敦賀発電所2号炉
ボーリング柱状図の記事欄に係るご指摘への回答
補足説明資料5
総点検結果(2)
②ボーリング柱状図記事欄以外の比較

令和2年6月4日
日本原子力発電株式会社

本資料は、ボーリング柱状図の記事欄以外について比較を行い、記載が変更されている箇所を抽出し、その内容、変更理由を確認したものである。

柱状図(35.00m～70.00m)

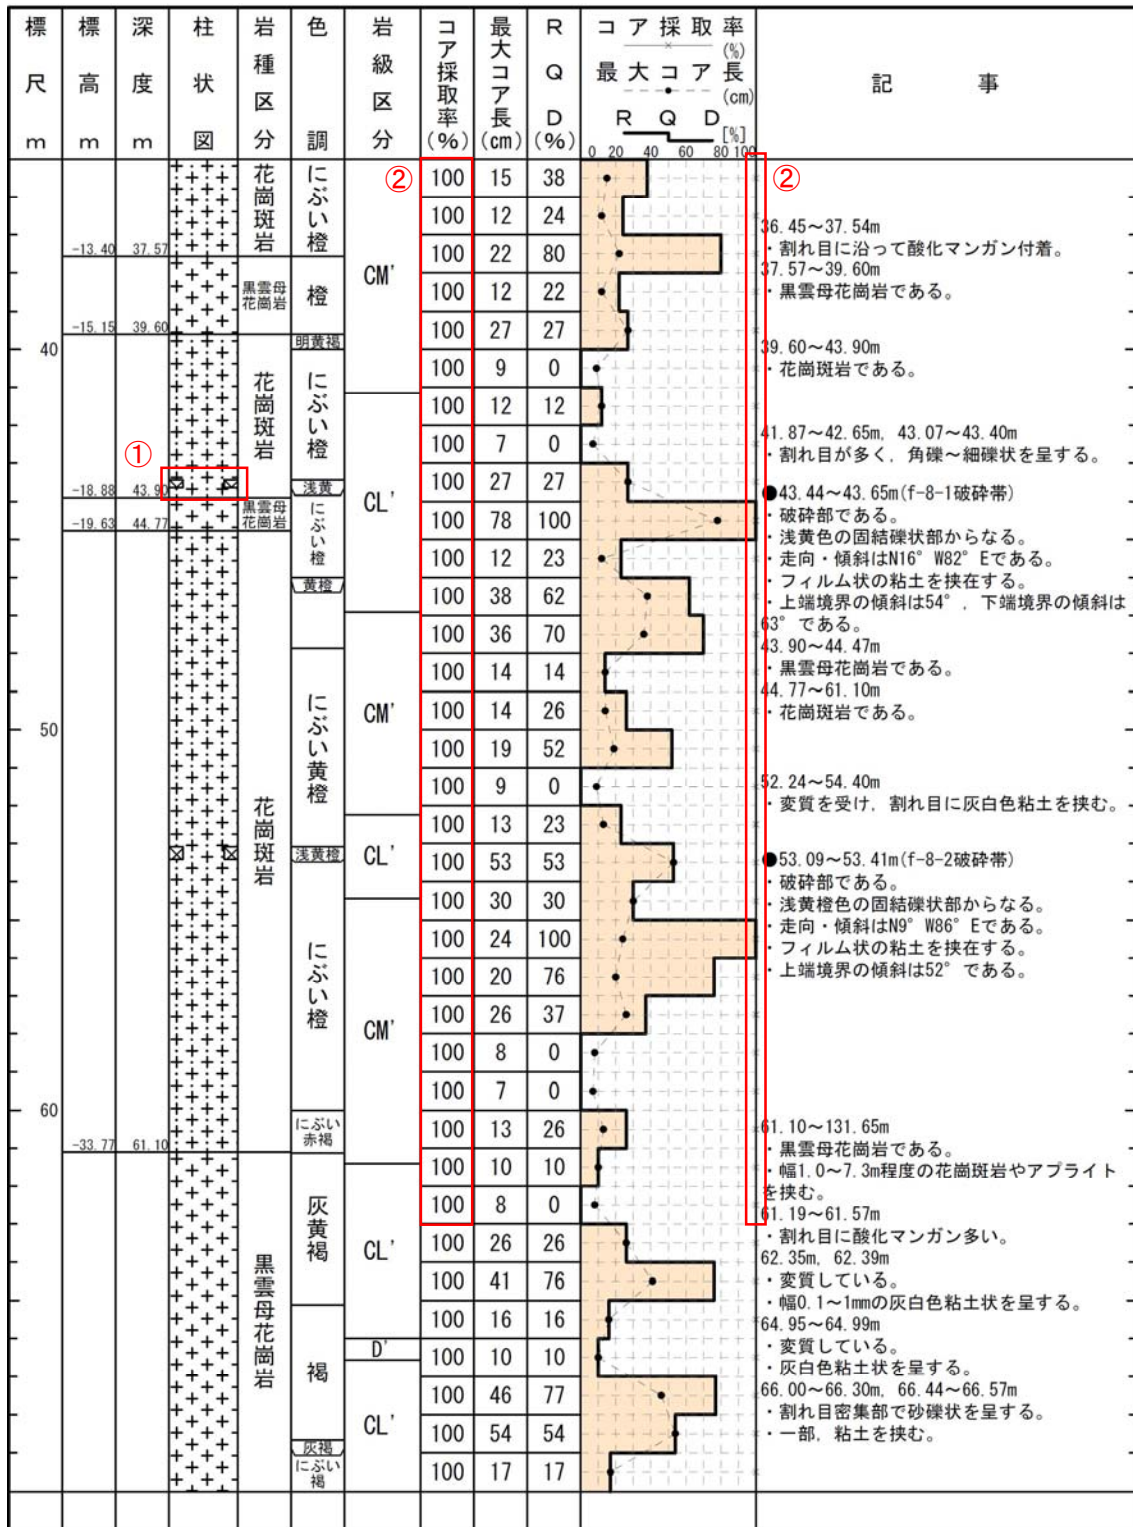
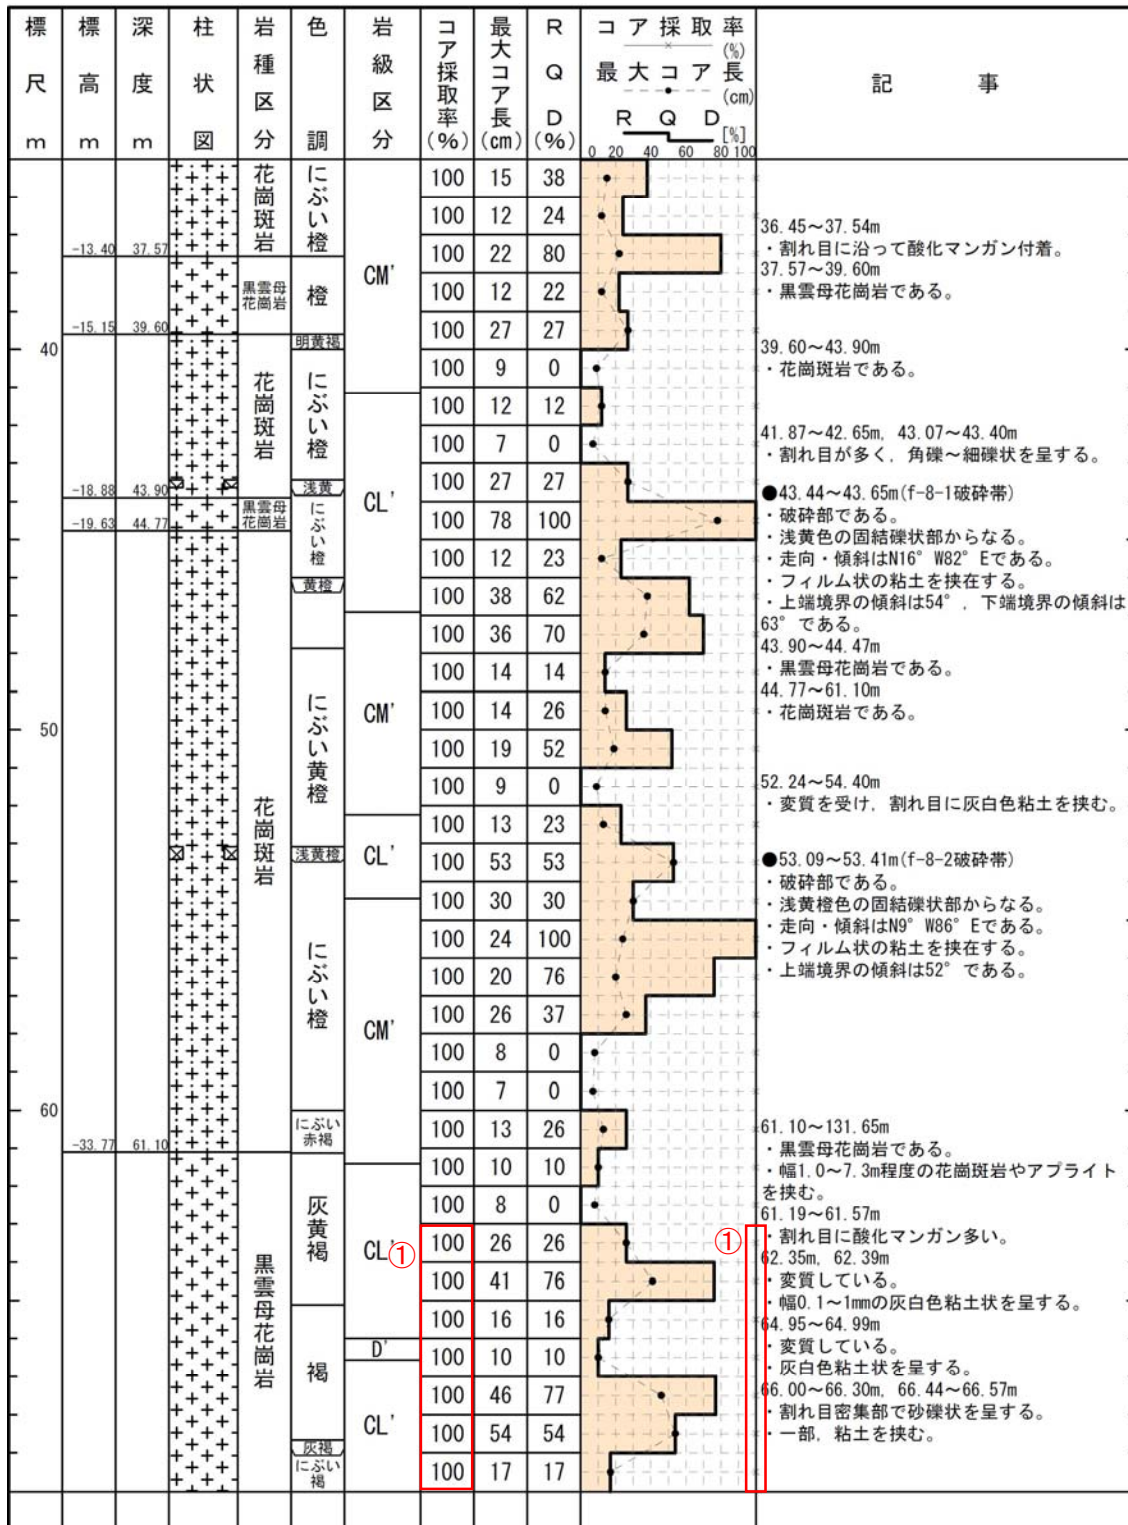
- 1-75(分類d)①
記事欄の記載変更に伴う変更。(破碎部模様の変更)
- 1-74(分類b)②
報告書の記載漏れを修正したため。

1-74(分類b)①
報告書の記載漏れを修正したため。

柱状図(70.00m~105.00m)

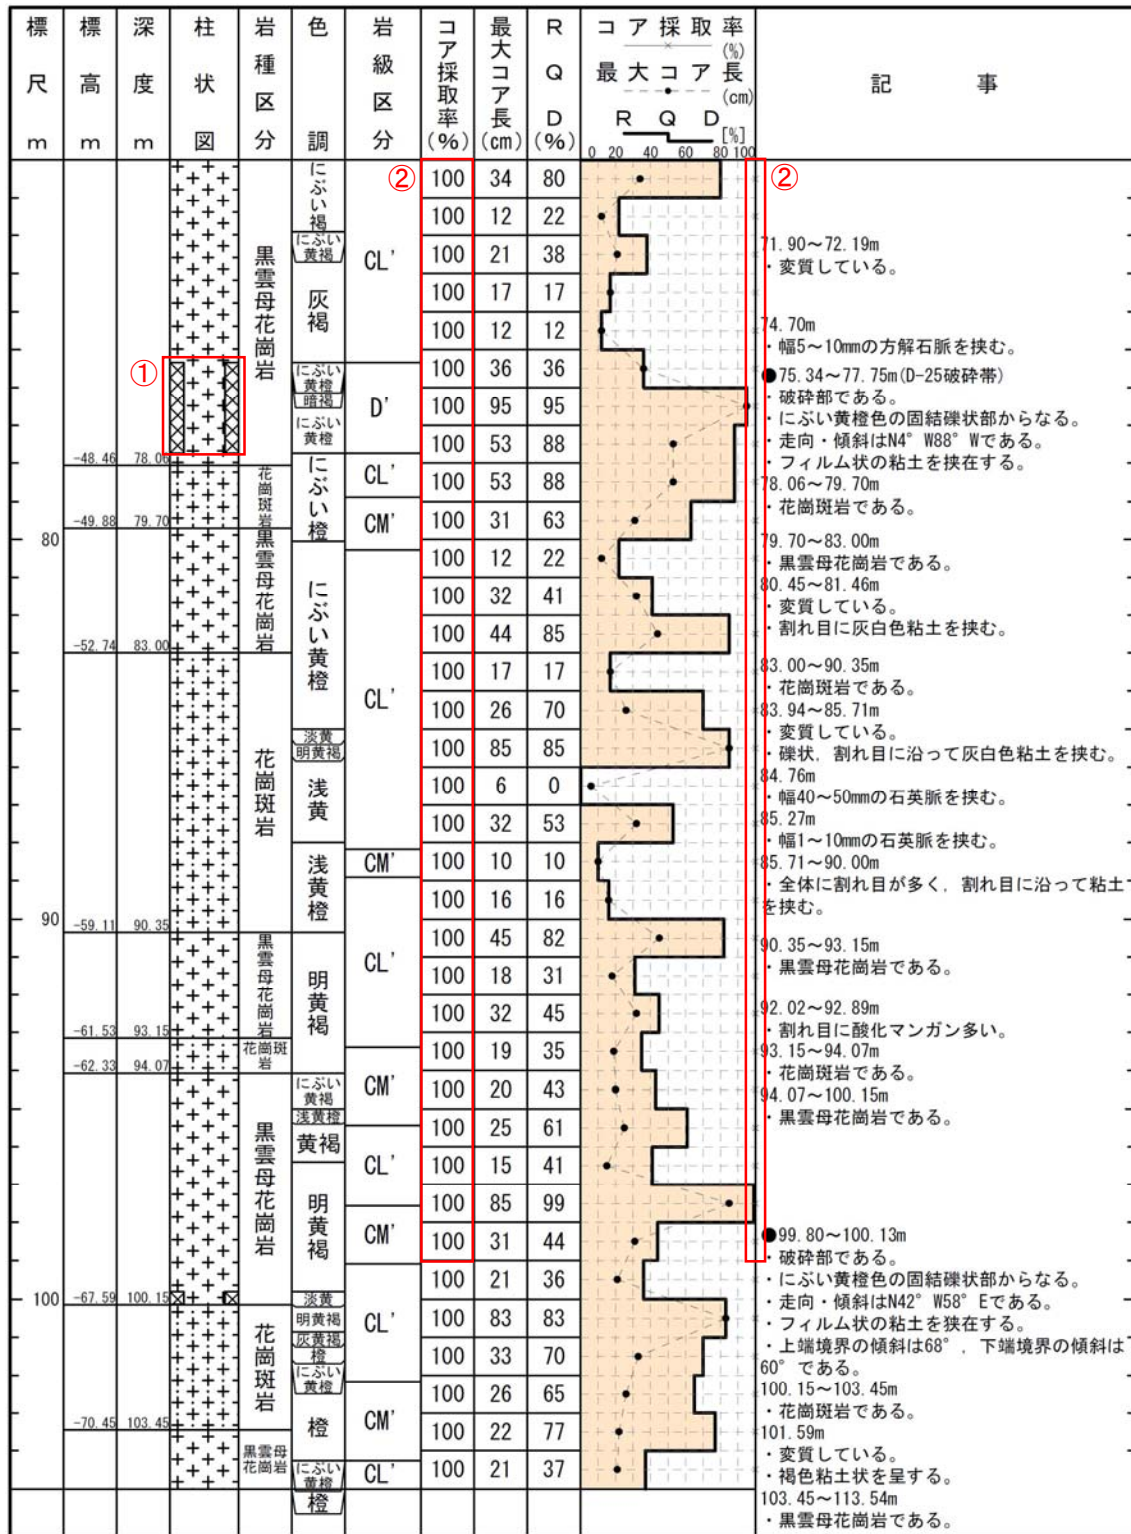
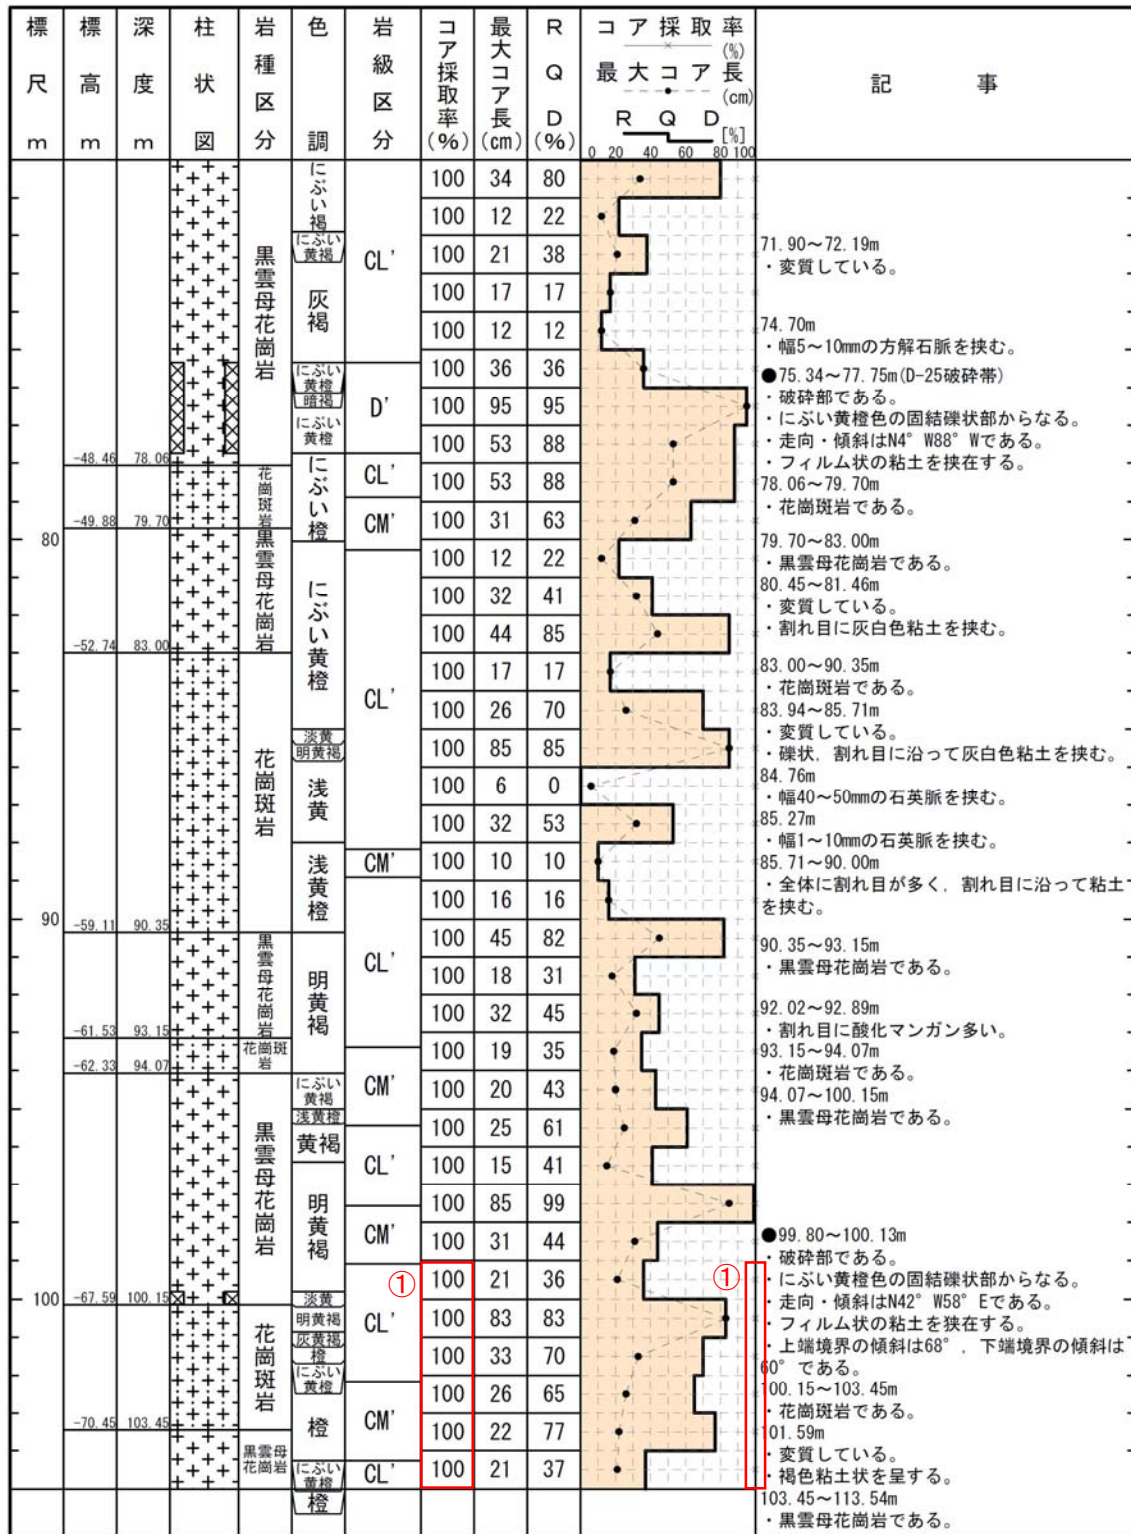
1-76(分類d)①
記事欄の記載変更に伴う変更。(破碎部模様の変更)

1-74(分類b)①
報告書の記載漏れを修正したため。

柱状図(105.00m~140.00m)

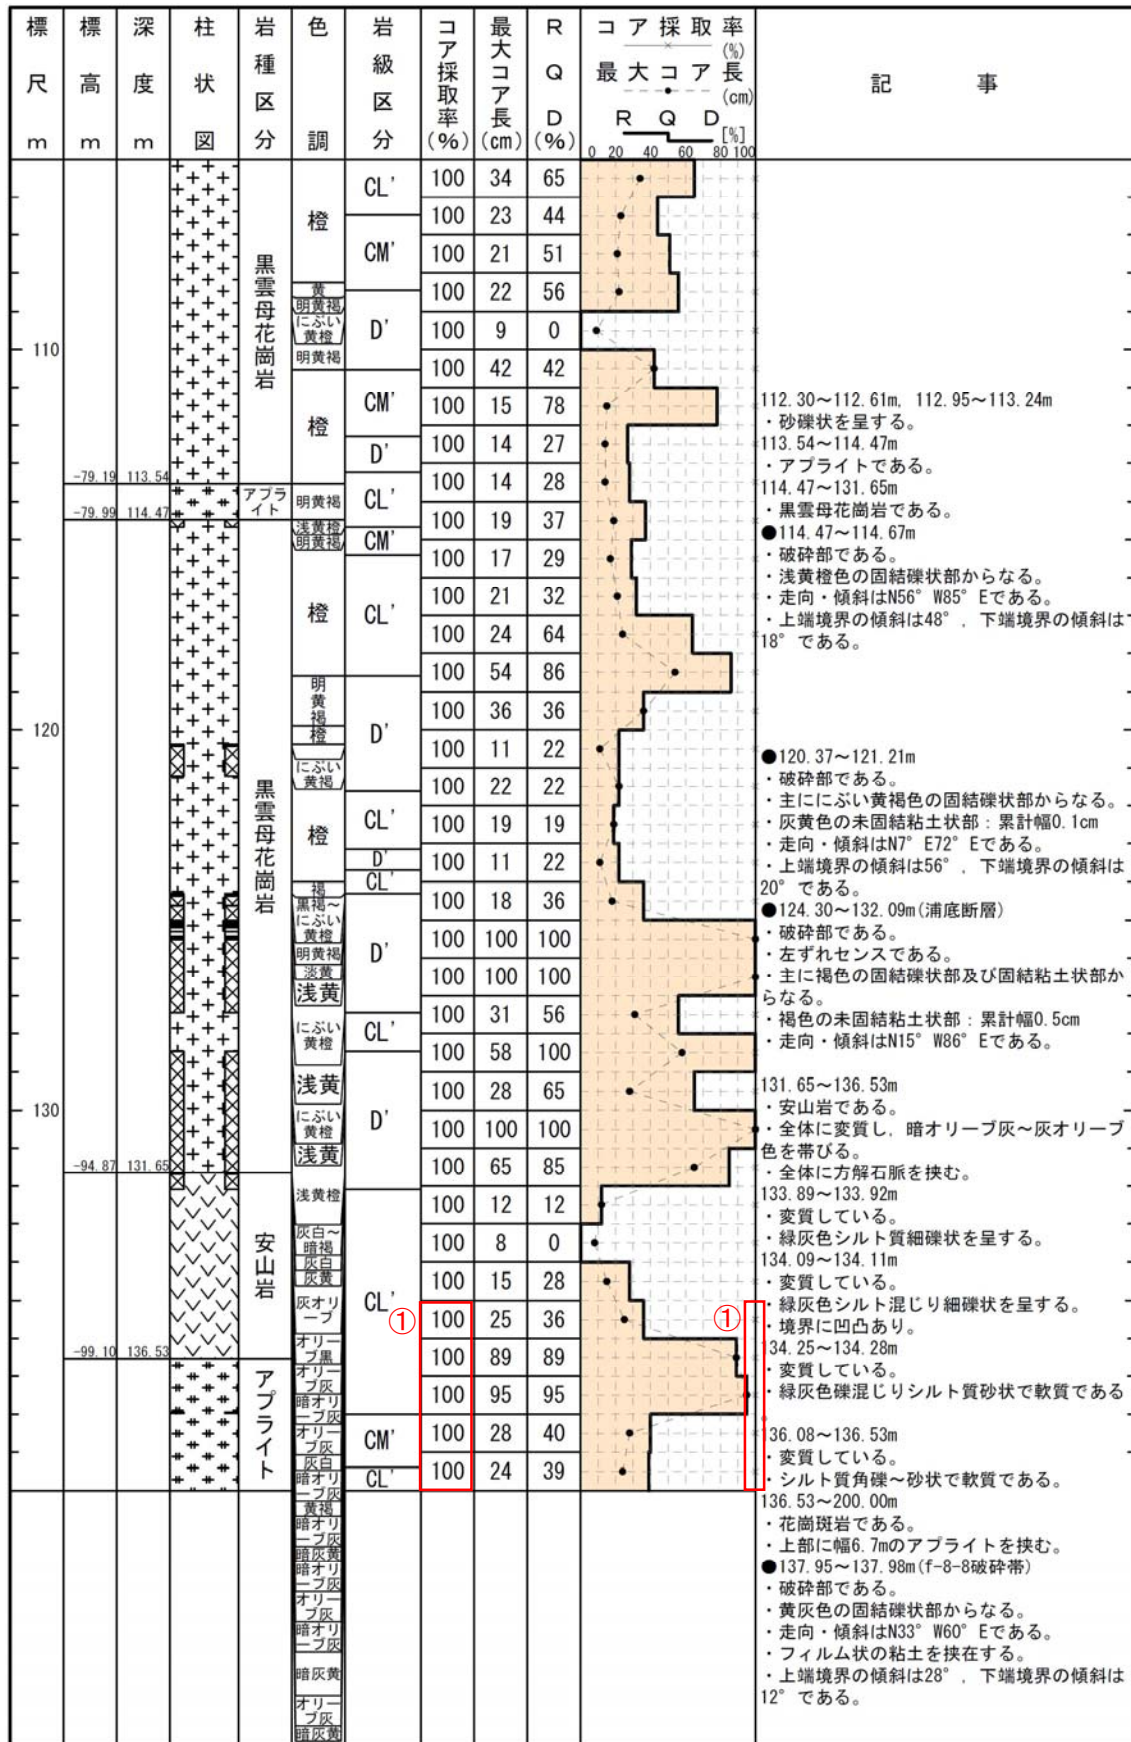
1-77, 1-78 (分類d) ①
 記事欄の記載変更に伴う変更。(破碎部模様の変更)
 1-74 (分類b) ②
 報告書の記載漏れを修正したため。

1-74(分類b)①
報告書の記載漏れを修正したため。
